Les éléments du dossier (et les éléments d'information à disposition de la commission d'enquête)

A - Le dossier d'enquête d'utilité publique, qui ne concerne que le tronçon de Saint-Germain GC à Achères, n'aborde pas les prolongements ultérieurs vers Cergy et Versailles.

Réponses et commentaires techniques de la Maîtrise d'Ouvrage

Figure 4 : Parcours intermodaux sur le pôle d'Achères-Ville
(Source : STIF, 2014)

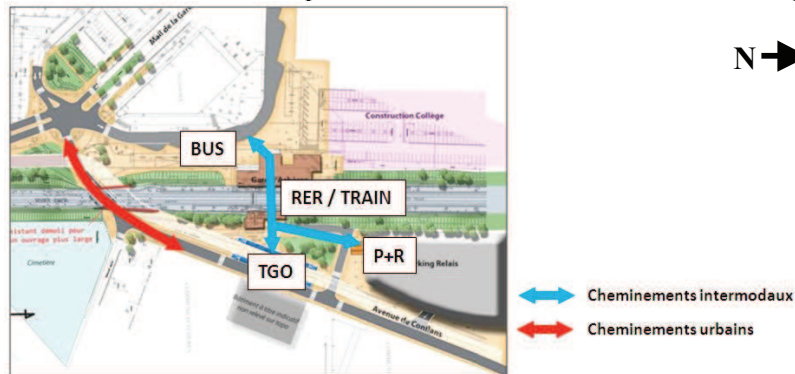
2. *Quelles sont les modifications qu'il est possible d'apporter à l'accès aux quais en gare d'Achères-Ville des voyageurs du RER A, pour que le passage inférieur puisse être utilisé pour accéder sans disposer d'un titre de transport à la station TGO et aux immeubles existants et à venir (ZAC de la Petite Arche) situés à l'est de la gare RER ?*

A l'horizon de la mise en service de TGO phase 2, l'offre de transport du pôle d'Achères-Ville sera renforcée. L'implantation de la station TGO à l'Est des voies ferrées impliquera un accroissement des cheminements Est-Ouest au sein du pôle d'échanges.

Enfin, il est précisé que pour la liaison urbaine entre les secteurs Est et Ouest d'Achères-Ville, les cheminements pourront se faire, comme c'est le cas aujourd'hui, par l'avenue de Conflans (rue Camille Jenatzy), qui sera élargie et réaménagée par le projet TGO phase 2.

Ces divers cheminements possibles sont illustrés sur le schéma ci-après :

Ainsi, du point de vue des transports, il ne s'avère pas nécessaire de rendre le passage existant de la gare d'Achères-Ville RER accessible à la libre circulation piétonne, et cela ne fait, par conséquent, pas partie du projet TGO phase 2.
